LENTOTURVALLISUUSHALLINTO
FLIGHT SAFETY AUTHORITY**LENTOKELPOISUUSMÄÄRÄYS**
AIRWORTHINESS DIRECTIVE**M 1773/90**

Grob. Tappilevyn tarkastus.**Koskee:** Moottoripurjelentokoneita Grob G 109 B, sarjanumeroita 6200 - 6362.**Viite:** LBA LTA 90-315.**Voimaantulo:** 1.1.1991.**Voimassaoloaika:** Tämä määräys on voimassa toistaiseksi.**Toimenpiteet:** Tarkasta viimeistään seuraavassa vuositarkastuksessa siipien tyvikaariin laminoidut tappilevyt, osanumero 109B-4108 (Liitteen kuva 1) seuraavasti.

Service Bulletin TM 817-29

GROB
Motorglider
G 109B

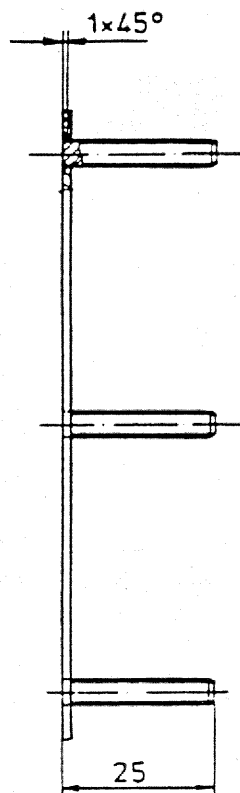
1. Irrota siivet ja väännä tappilevyn kunkin tapin mutteria 3,6 Nm:n voimalla. Jos havaitset löysiä tappeja, niin tee kohdan 2 toimenpiteet.
2. Irrota löysä tappi vetämällä se ulos, ja avenna reikää tarpeen vaatiessa. Vaihda tappi sopivaan kuusiokantapulttiin LN 9037 M5x25, M6x24 tai M6x28.

2	6	STUD	M5x25 DIN 914 - 8.8	bei Reparaturen: Sechskantgeschrauben LN 9037 M5x25 oder M6x24 bzw. M6x28
1	1	PLATE	109 B - 4108.01	4
